Sammenslutningen af sommerhusgrundejerforeninger på Holmsland Klit

Ang:
Klage over Energistyrelsens etableringstilladelse til Vesterhav Syd Havmøllepark.

Sammenslutningen af Sommerhusgrundejerforeninger på Holmslands Klit¹ (efterfølgende SU) klager hermed over beslutningen om at etablere Havmøllepark Vesterhav Syd, som anført i ”Etableringstilladelse af 22. december 2016.

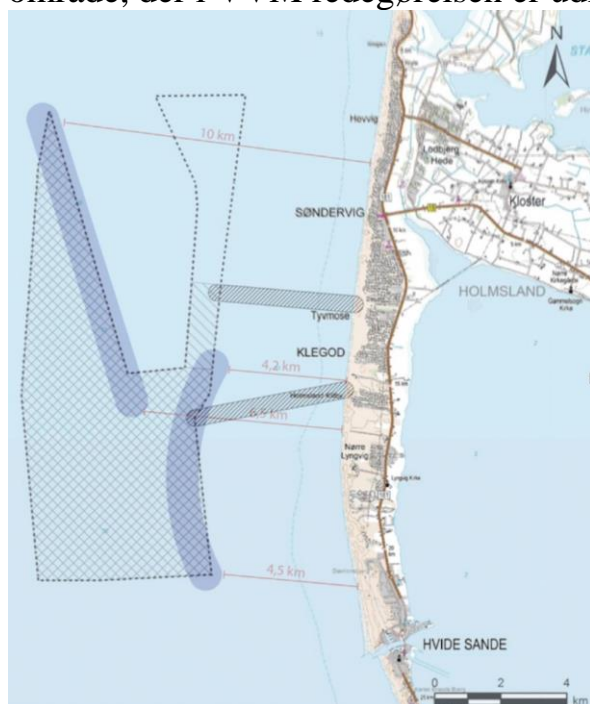
Nedenfor har vi skitse-mæssigt indtegnet Vattenfalls projekt, jfr. firmaets pressemeddelelse den 12. september 2016 (bilag 2, reference 9) i det område, der i VVM redegørelsen er udlagt til havmøllerne.

Vattenfalls projekt fremstår ikke som en ”velafgrænset gruppe”, men er tværtimod udstrakt ganske unødigt over hele den ca. 15 km lange projektstrækning. Derved opnås maksimal visuel ødelæggelse af området og det frie udsyn over det fulde synsfelt. Den 15 km lange møllerække vil fremstå som en voldsom visuel mur på hele strækningen.

Ligeledes har Vattenfall valgt at placere en del af møllerne tættest muligt på land og ikke en placering så langt fra land som muligt, som anført i *Den sammenfattende Redegørelse*.

Det er muligt uden problemer at indskrænke udstrækningen af det område, som er nødvendig for at kunne opstille den mølletype, som Vattenfall ønsker.

Vattenfalls projekt beskriver møller med en totalhøjde på 189 m. Rotordiameteren vil være ca. 160 meter, så møllerne vil kunne placeres med en indbyrdes afstand på ca. 800 meter.

Ved at placere møllerne i 2 eller 3 rækker så langt ude i VVM redegørelsens projektområde, som det er muligt, vil de visuelle konsekvenser

blive reduceret. Endnu bedre vil det være, hvis møllerne placeres helt eller delvist vinkelret på kysten.
